BAYERISCHE MOTOREN WERKE
AKTIENGESSELLSCHAFT

Rundschreiben der Kundendienst-Abteilung

Motorräder: Gruppe Motor Nr. 1/54

Verwendung der Kurbelwelle von R 25 für R 24

*Nacharbeit am Motorgehäuse 224.1.01.001.10
bei Einbau der Kurbelwelle 224.2*

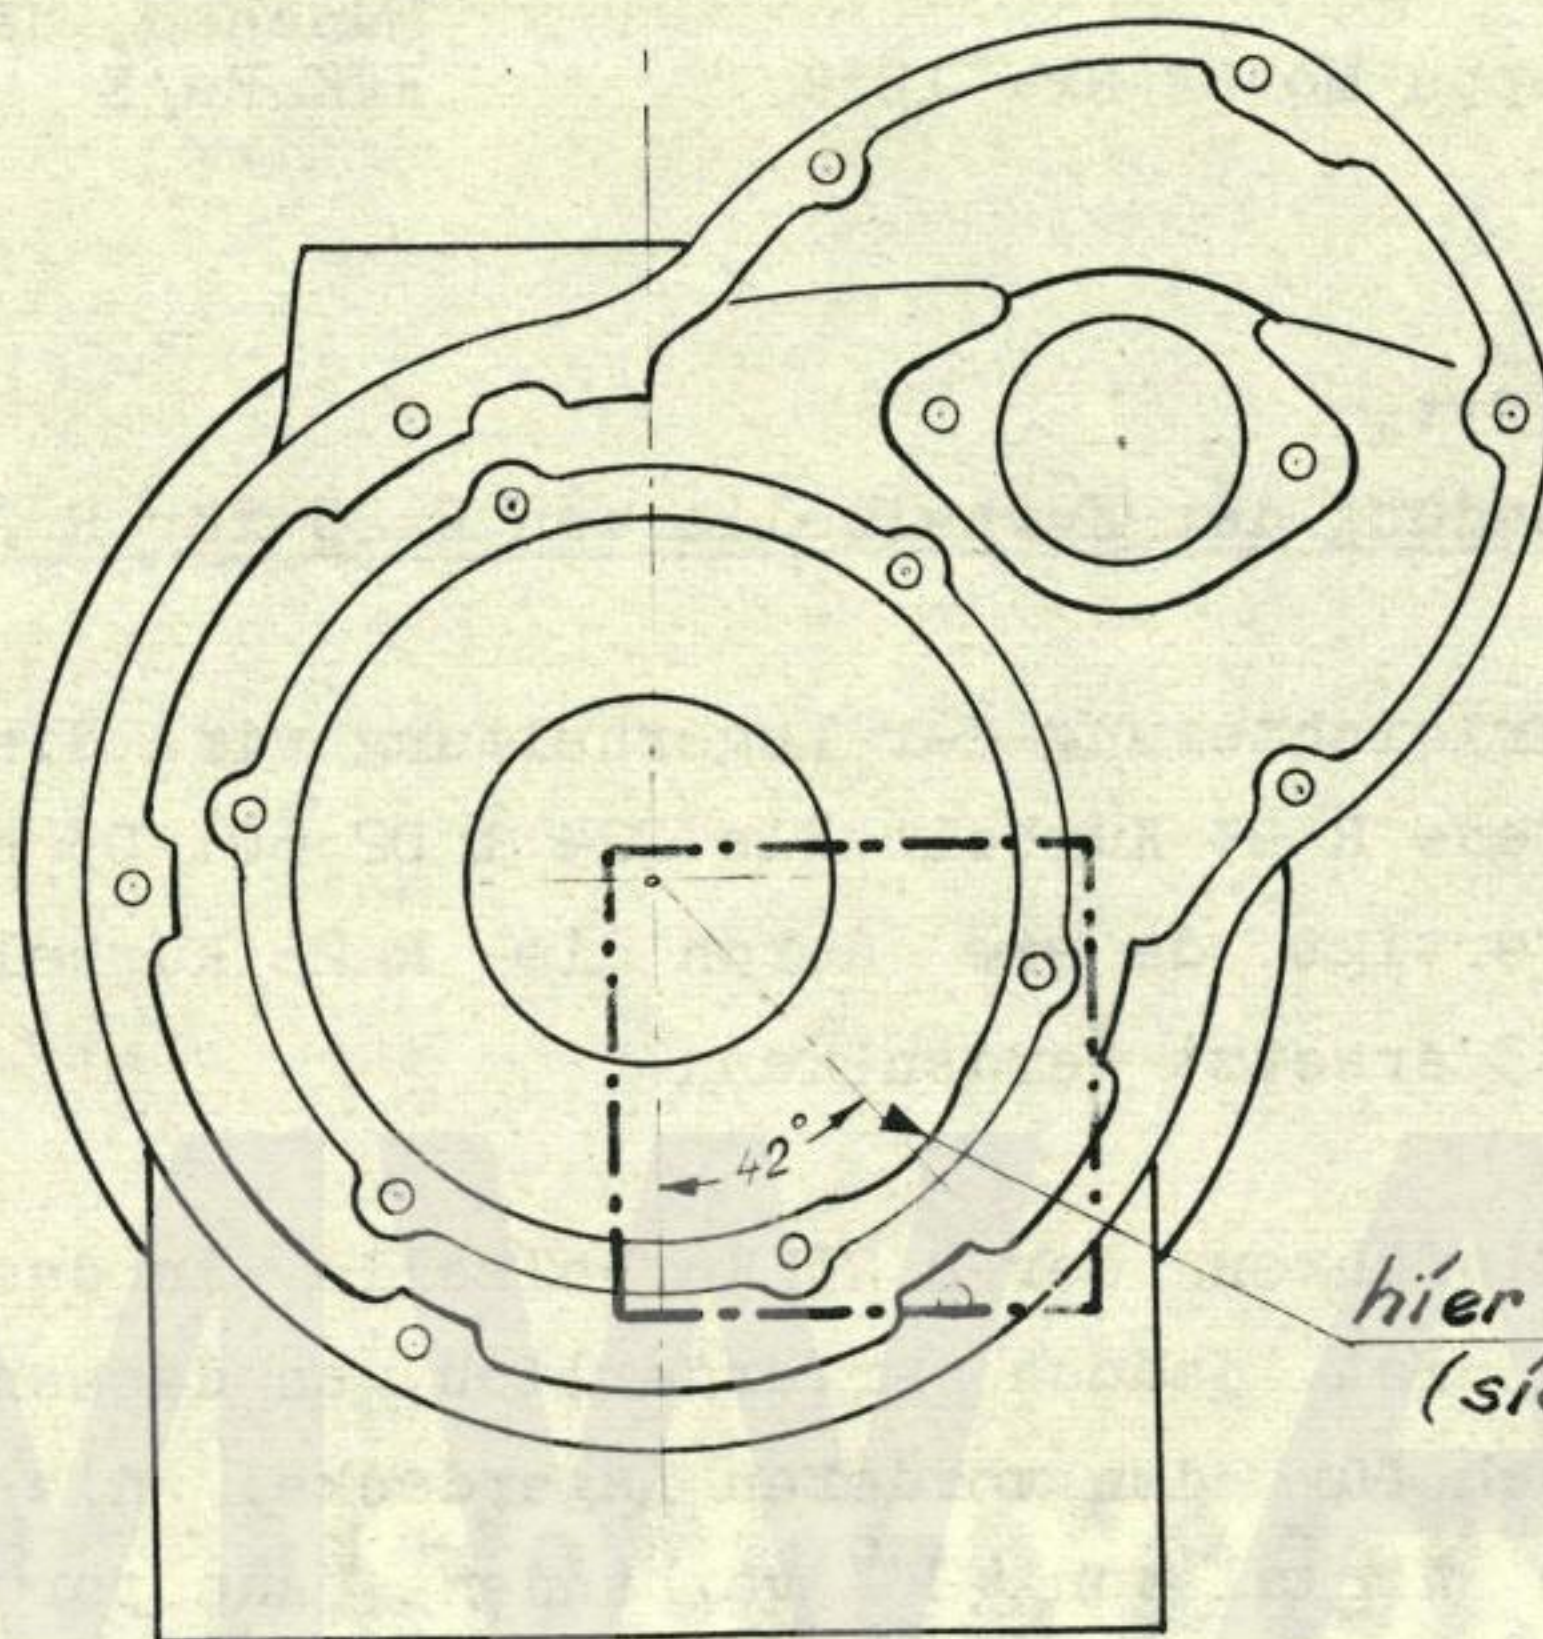
Zum Einführen der R 25 Kurbelwelle in das R 24 Motorgehäuse ist jedoch erforderlich, an dessen Befestigungsflansch für den vorderen Lagerdeckel die bereits unter einem Winkel von 42° vorhandene Aussparung (in Zeichnung "alt") von 2,5 mm Tiefe auf "neu" 10 mm Tiefe und 29 mm Radius am Winkel $47,5^\circ$ durch Ausfräsen oder notfalls durch Feilen zu vergrößern.

*hier nacharbeiten!
(siehe unten)*
